**Seminario Nazionale per l'approfondimento degli aspetti tecnici relativi al
Deposito Nazionale e Parco Tecnologico (ex art. 27, co. 4 D.lgs. n. 31/2010 e ss.mm.ii.)**

INTERVENTO DEL PARTECIPANTE:

Avv. Vanessa Ranieri
Comitato per la salvaguardia del territorio
di Corchiano e della Tuscia

OSSERVAZIONI SULLE AREE: VT12 - VT15 - VT16 - VT20

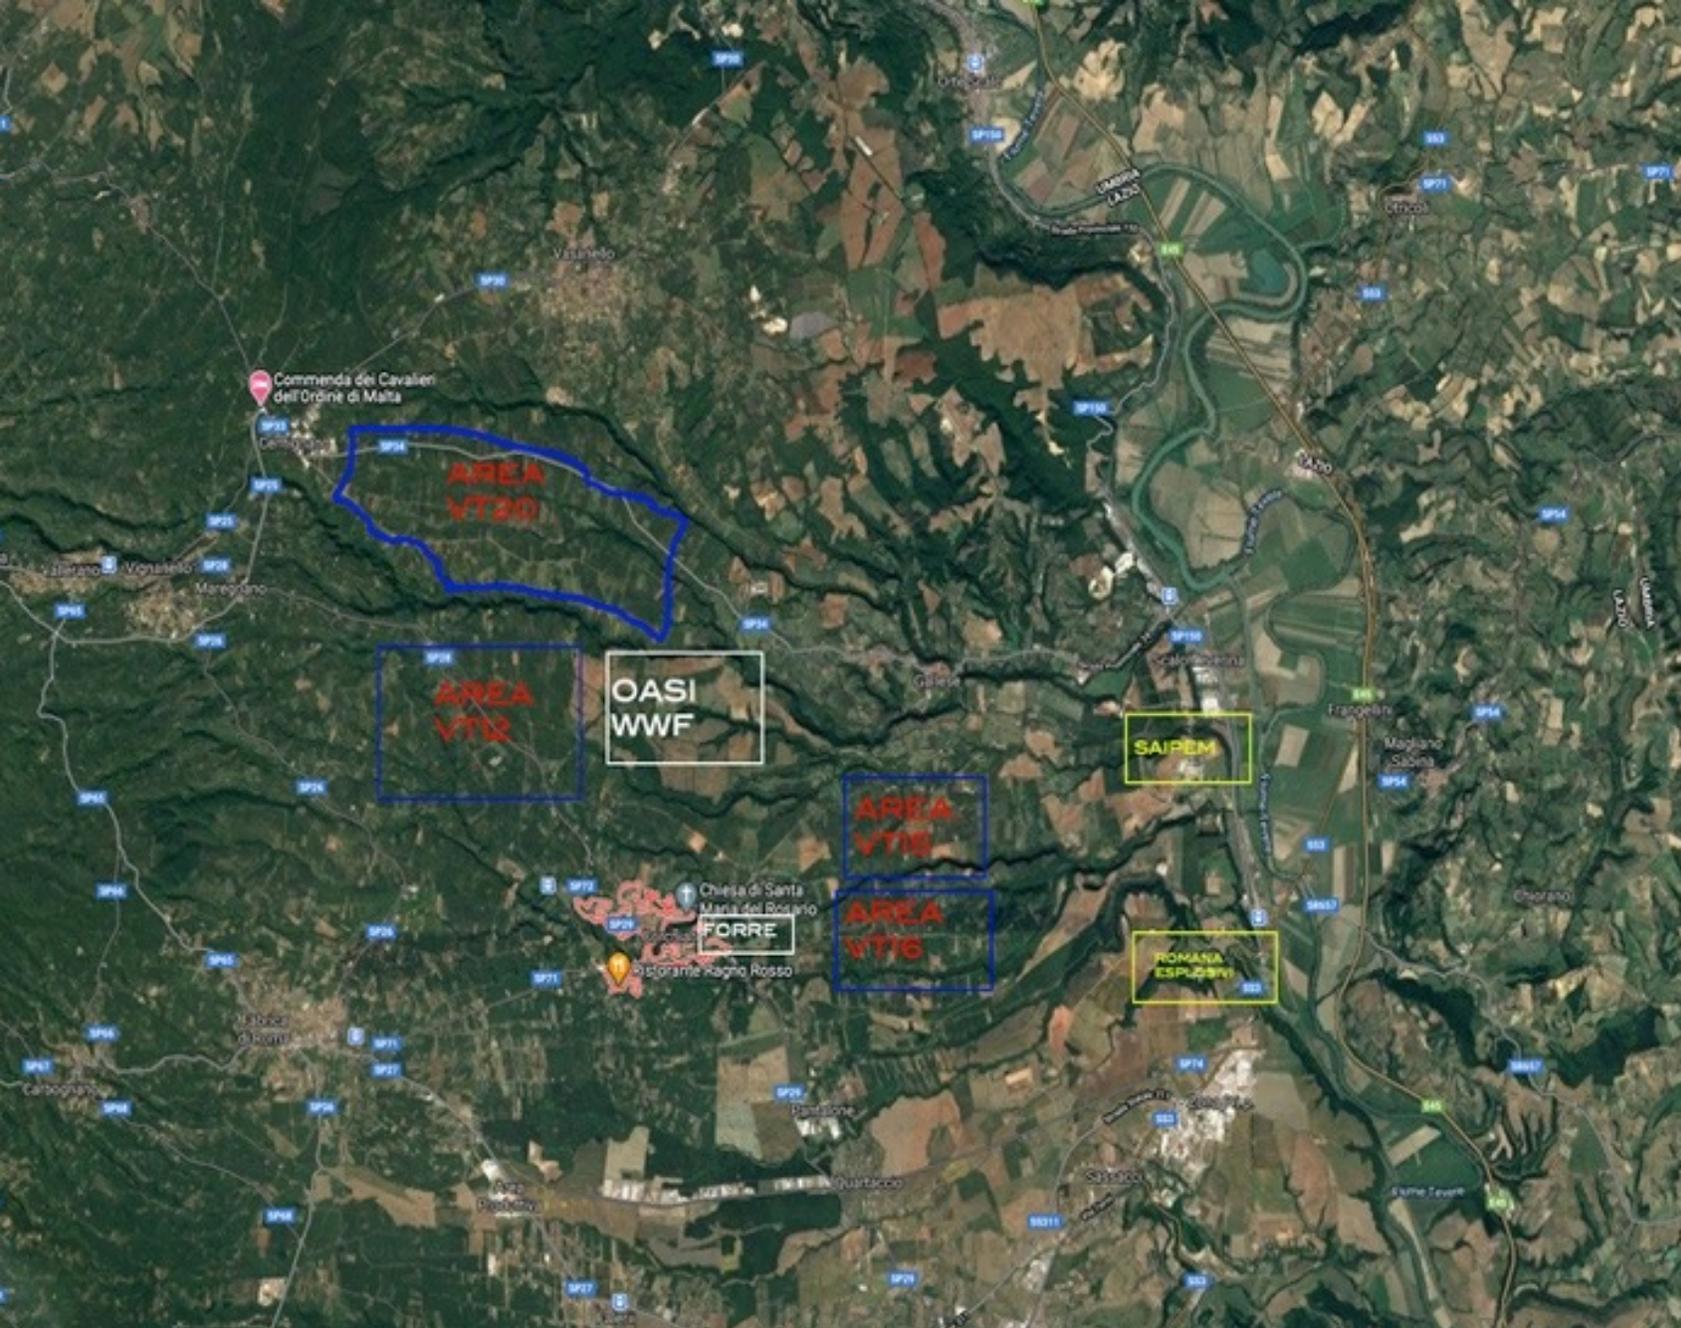
- **VT 12**
(CE 11- CE 12)
incompatibile con la valutazione A1

- **VT15**
(CE 12, CE 13 e CE 15)

- **VT16**
(CE 12, CE 13 e CE 15 12)
incompatibile con la valutazione A1

- **VT20**
(CE 12 - CA11)
RETE NATURA 2000

RETE NATURA 2000 DIRETTIVA 92/43/CE "HABITAT"

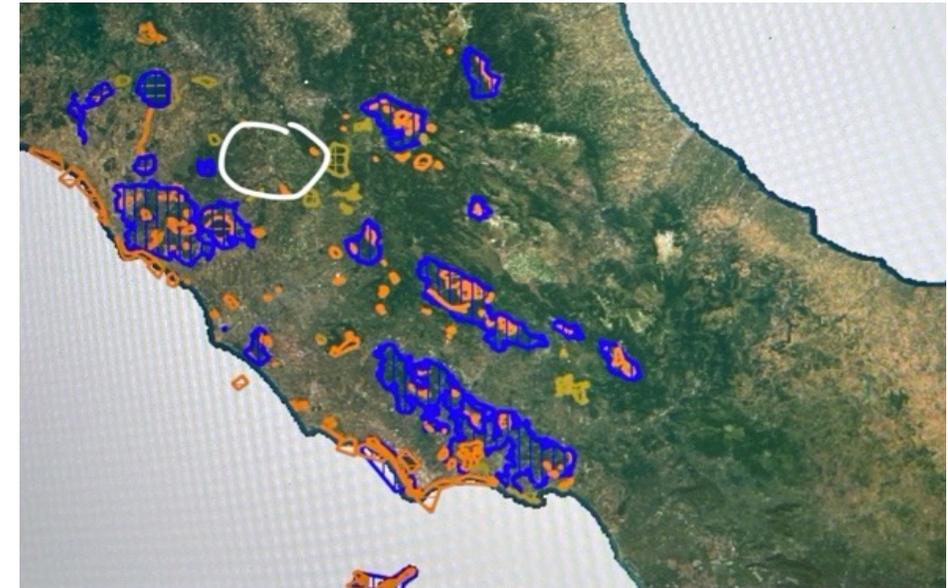
- Violazione linee guida GT 29

valutazione SOGIN scevra da qualsiasi studio sugli interscambi ecologici necessari per valutare la perturbazione delle specie animali e vegetali e su piani di gestione esistenti

siti VT12 VT15 VT16 e VT20 ricadono in un'area circondata da zone speciali di conservazione, che certamente sono regolate da piani di gestione, anche interconnessi, finalizzati proprio all'interscambio ecologico, necessario alla tutela degli Habitat in ossequio alle obbligatorie previsioni della Direttiva

OSSERVAZIONI GEOLOGICHE IN MERITO AL CRITERIO DI ESCLUSIONE N. 10 DELLE GT29/14

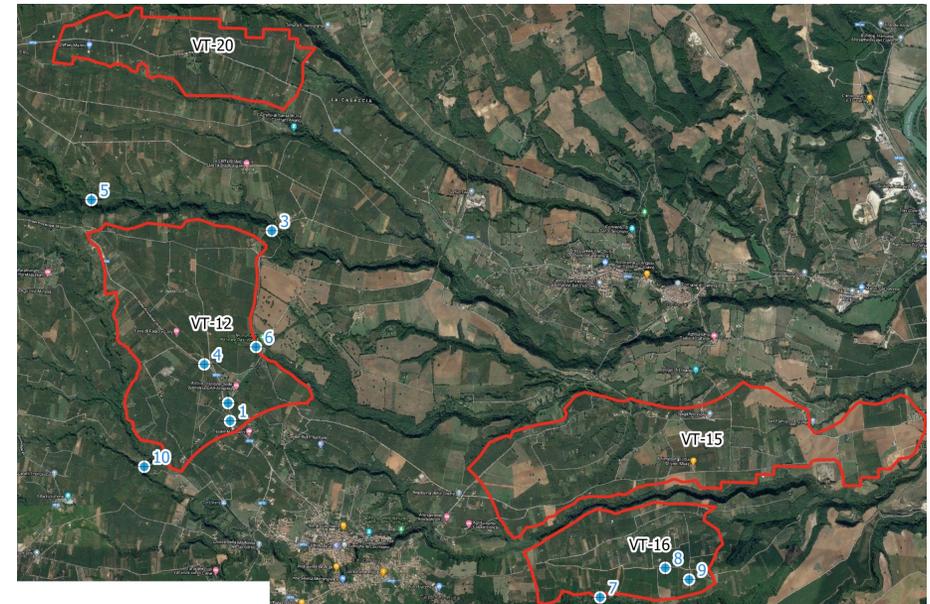
Nei documenti tecnici esaminati *area_Vt12_dngs00121*, *area_Vt15_dngs00122*, *area_Vt16_dngs00123*, *area_Vt20_dngs00125*, si riporta quanto segue:

“Sono da escludere le aree caratterizzate da falda idrica affiorante o che, comunque, possano interferire con le strutture di fondazione del deposito. Sulla base di dati bibliografici e rilievi speditivi, non si registra nell’area la presenza di falde di entità rilevante in prossimità del piano campagna.”

OSSERVAZIONI GEOLOGICHE IN MERITO AL CRITERIO DI ESCLUSIONE N. 10 DELLE GT29/14

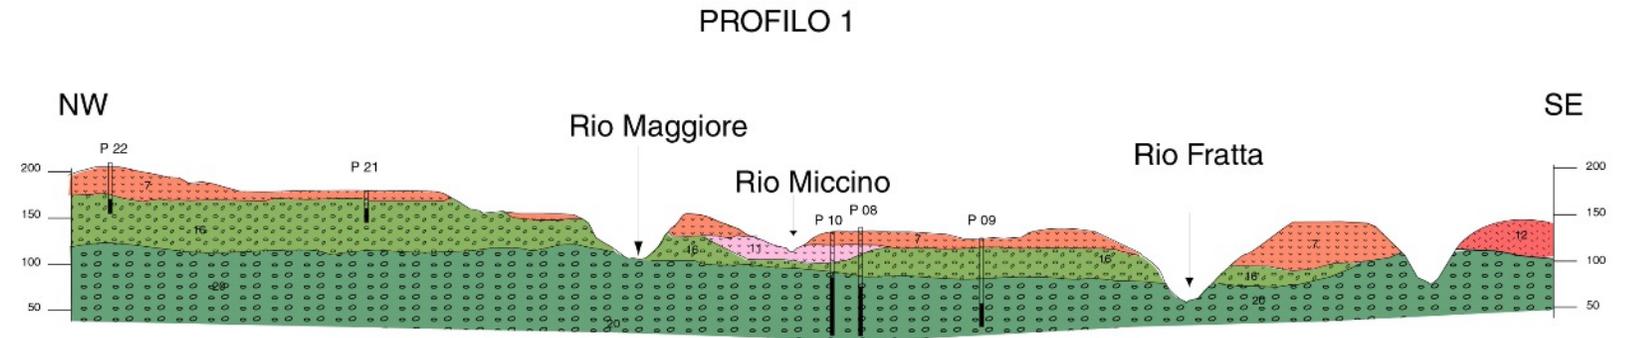
- Riduzione grado di isolamento del deposito
- Favoriti fenomeni di trasferimento di radionuclidi verso la biosfera
- Conducibilità idraulica (K) della roccia-serbatoio
- Radioattività del materiale piroclastico
